# **UMWELTVERTRÄGLICHKEITSPRÜFUNG IM VEREINFACHTEN VERFAHREN**

**ImWind Zistersdorf GmbH und  
Ventureal Zistersdorf Mitte GmbH:  
Windpark Rustenfeld**

## **TEILGUTACHTEN BIOLOGISCHE VIELFALT**

**Verfasser:  
Mag. Matthias Gattermayr, MSc  
Mag. Dr. Oliver Stöhr**

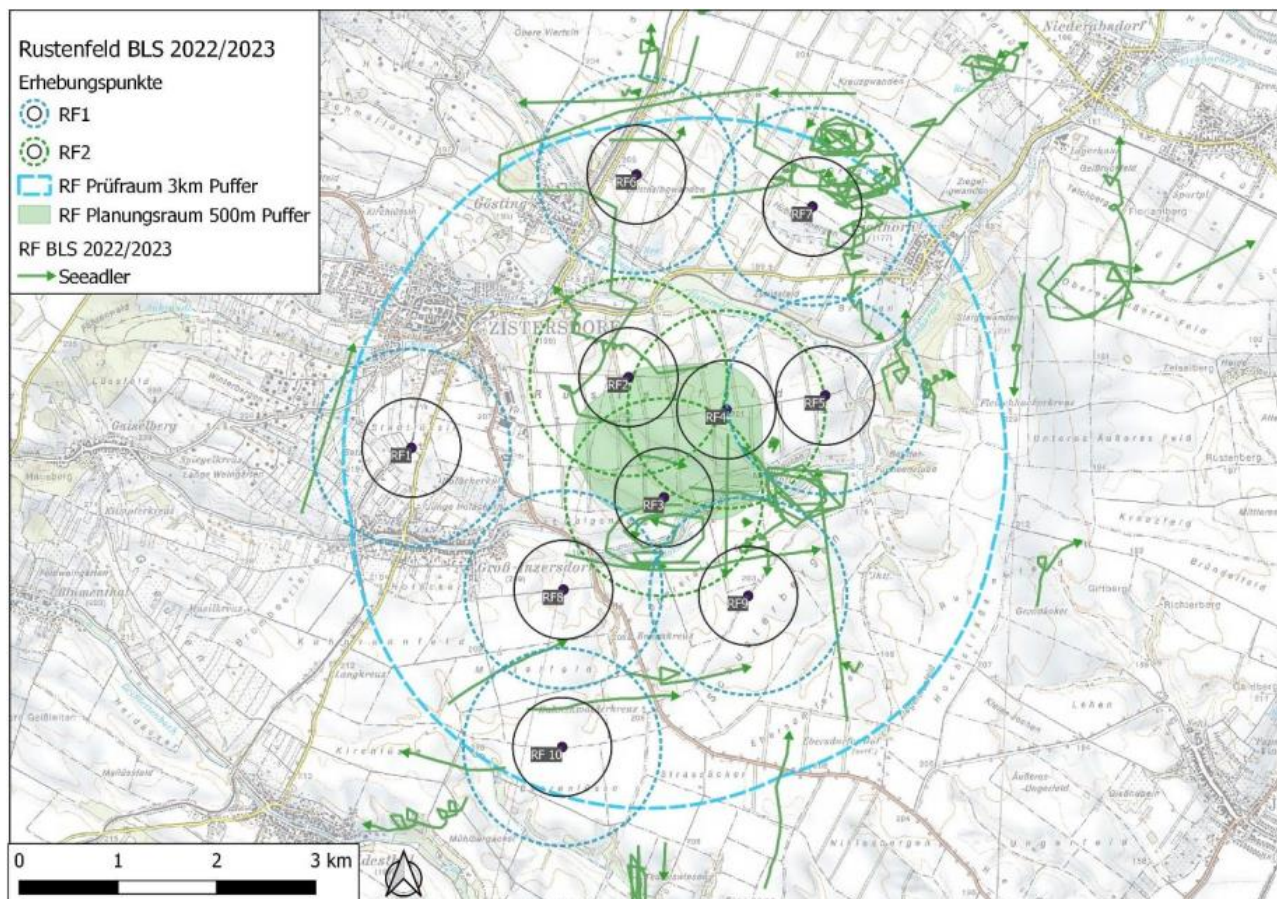
Seeadler: Innerhalb des Planungsraumes wurde ein Mittelwert von 0,1 Minuten/Beobachtungsstunde festgestellt. Dieser Wert ist, auch im Vergleich mit anderen Regionen, als gering zu beurteilen. Die Nachweise stammen zudem nur vom nördlichsten Beobachtungspunkt. Von den beiden anderen Beobachtungspunkten innerhalb des Planungsraumes liegen keine Beobachtungen der Art vor. Anhand der Nachweise sowie der in der Region bekannten Raumnutzung der Art ist zwar von einer laufenden, jedoch vergleichsweise seltenen Nutzung des Planungsraumes auszugehen. Dies liegt auch daran, dass sich die nächsten bekannten Brutvorkommen außerhalb eines 3 km Radius um die Standorte befinden. Der seitens BirdLife Österreich empfohlene Abstand zum nächsten Brutvorkommen wird damit eingehalten. Das Kollisionsrisiko von Seeadlern mit

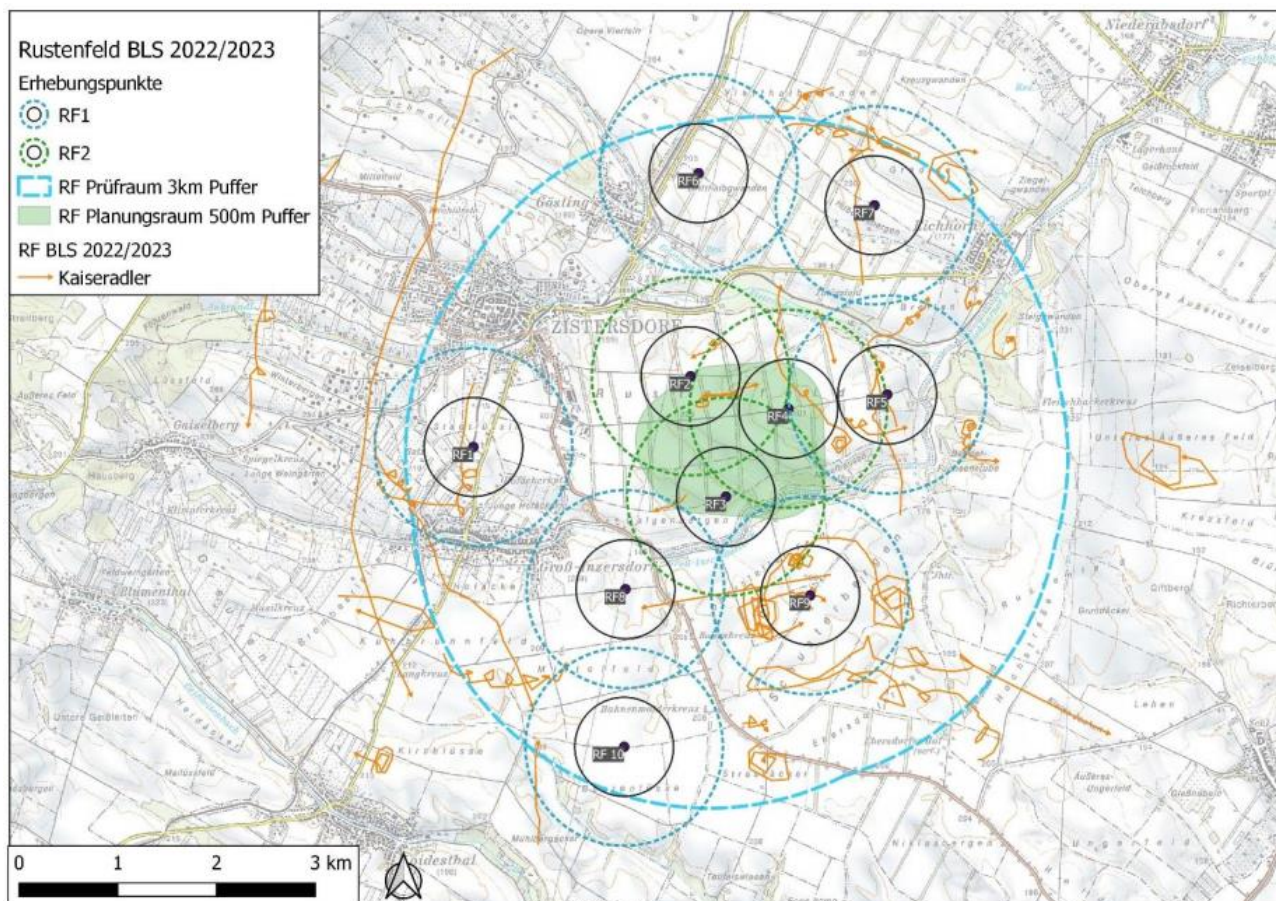
Kaiseradler: Basierend auf den im Rahmen der UVE durchgeführten Untersuchungen nutzen Kaiseradler das Gebiet in „mäßiger“ Ausmaß. Der Mittelwert beträgt im Planungsraum 0,13 Individuenminuten/Beobachtungsstunde. Im Vergleich zu anderen Vorhaben in Ostösterreich, welche beispielhaft in der UVE dargestellt sind, sowie eigenen zur Verfügung stehenden Daten ist diese Einstufung plausibel. Anhand der Lage des UG, der Entfernung zu bekannten Brutplätzen sowie der Habitatausstattung und der Beobachtungsdaten liegt das Vorhabensgebiet außerhalb zentraler Nahrungsräume von brütenden bzw. revierhaltenden Brutpaaren. Die hier im „mäßigen“ Ausmaß festgestellte Raumnutzung steht allerdings im Widerspruch zu einer von BirdLife Österreich vorgelegten Stellungnahme zu diesem Projekt (vgl. Stellungnahme vom 05.03.2024; Details siehe dem GA beiliegendes Dokument „Fachliche Auseinandersetzung mit Stellungnahme“). Das dortige Gebiet wird als eine „von immaturren Kaiseradlern stark genutzte Zone“ ausgewiesen. Wie bei der fachlichen Auseinandersetzung mit dieser Stellungnahme dargelegt, ist eine objektive Quantifizierung der Intensität der Raumnutzung durch immature Kaiseradler in diesem Gebiet anhand der vorgelegten Daten nicht möglich. Es handelt sich demnach um ein relatives Ausmaß der Nutzung, anhand dessen keine quantitative Nutzungsintensität abgeleitet werden kann. Dementsprechend ist auch keine Ableitung einer etwaigen Erhöhung des Kollisionsrisikos möglich. Betreffend dem Kollisionsrisiko geht aus einer aktuellen Veröffentlichung von BirdLife Österreich hervor (SCHMIDT, 2024), dass Kollisionen mit Windkraftanlagen im Zeitraum 2003–2023 in Österreich die zweithäufigste Todesursache für die Art darstellt. Bis dato liegen 12 dokumentierte Kollisionen von Kaiseradlern mit Windkraftanlagen vor, wobei im Jahr 2023 mit insgesamt fünf dokumentierten Kollisionen rd. 42 % der Gesamtkollisionen auftraten. Betrachtet man den Zeitraum der letzten 5 Jahre, stellen Kollisionen mit WEA die häufigste Todesursache dar. Aus dem Dokument geht nicht hervor, wo diese Kollisionen stattgefunden haben und welcher

Abbildung 8: Darstellung der Zielgebiete für die Anlage von Greifvogelbrachen. Quelle: Abbildung entnommen aus Vorhabensbeschreibung, April 2024

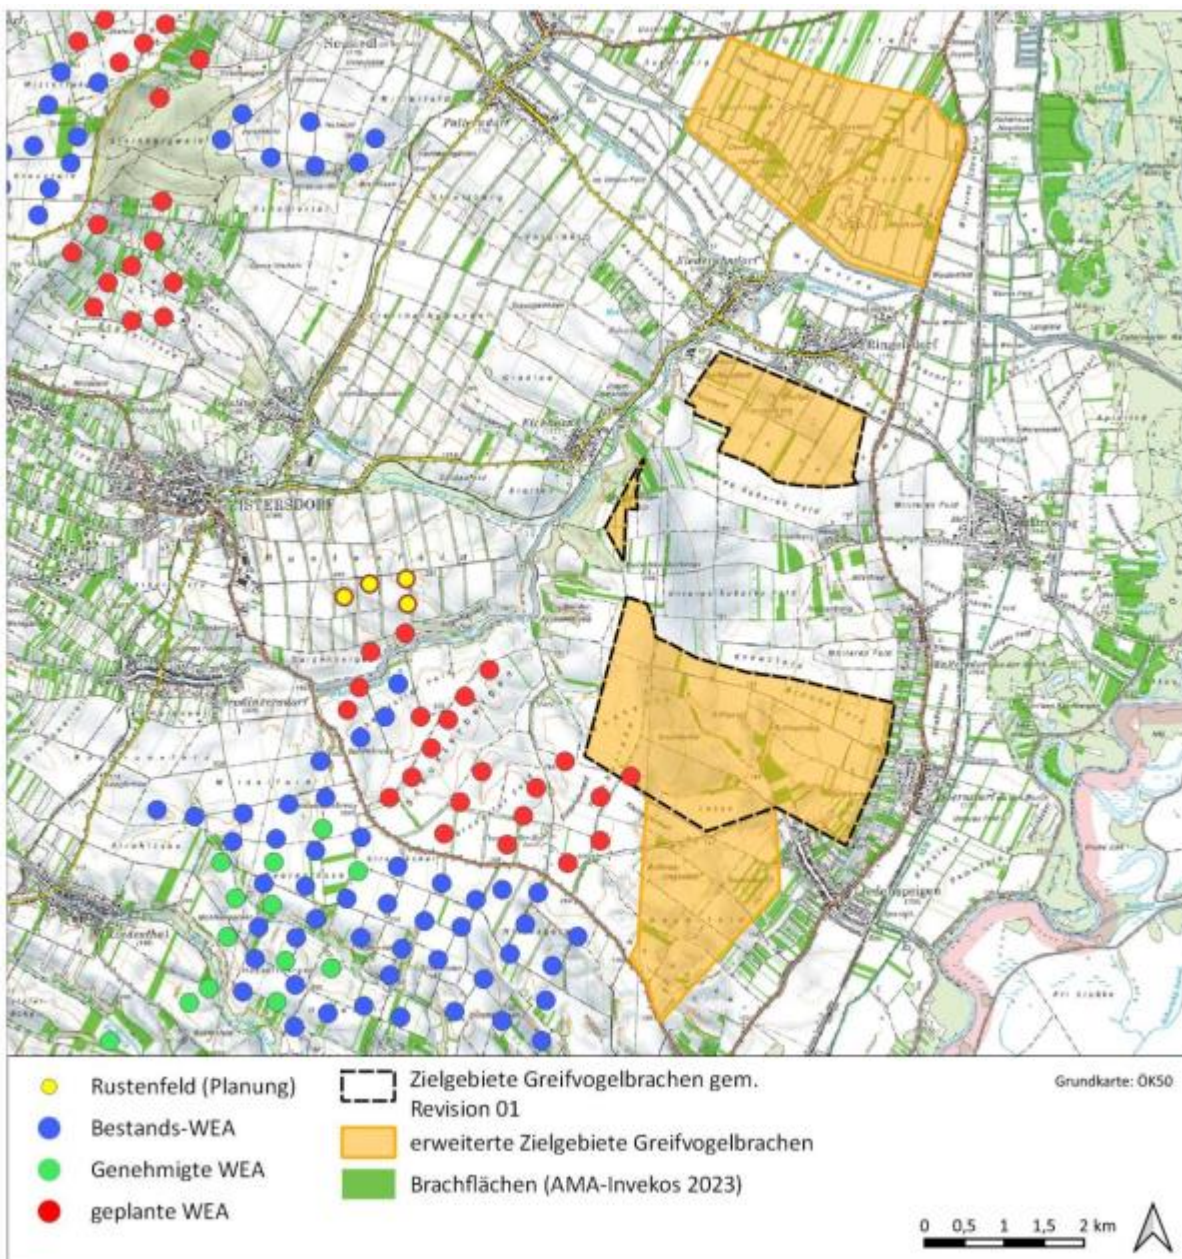
#### **MN\_TIER\_NATSCH\_VMI\_BET\_07: Biotopverbessernde Maßnahmen Greifvögel (adaptiert gem. Vorhabensbeschreibung April 2024)**

Um das Kollisionsrisiko von Greifvögeln im Windparkareal zu verringern bzw. die Nahrungsverfügbarkeit für Greifvögel abseits der Planungsfläche zu verbessern, kommt es in geeigneten Zielgebieten (nachfolgende Abbildung) zur Anlage von biotopverbessernden Maßnahmen (Brachflächen) (siehe Kapitel Rotmilan, Dok D.03.07.00). In den erweiterten Zielgebieten (im Norden das Zayafeld, im Süden das Ungerfeld) werden max. 50% der benötigten Brachflächen situiert. Pro Windrad wird eine Habitataufwertung im Ausmaß von 5 ha, abseits von bestehenden WEA, verwirklicht. Für die Brachflächen wird ein geeignetes Pflegekonzept erarbeitet und der Behörde vorgelegt. Die Brachflächen bestehen über die gesamte Betriebszeit des Windparks Rustenfeld.
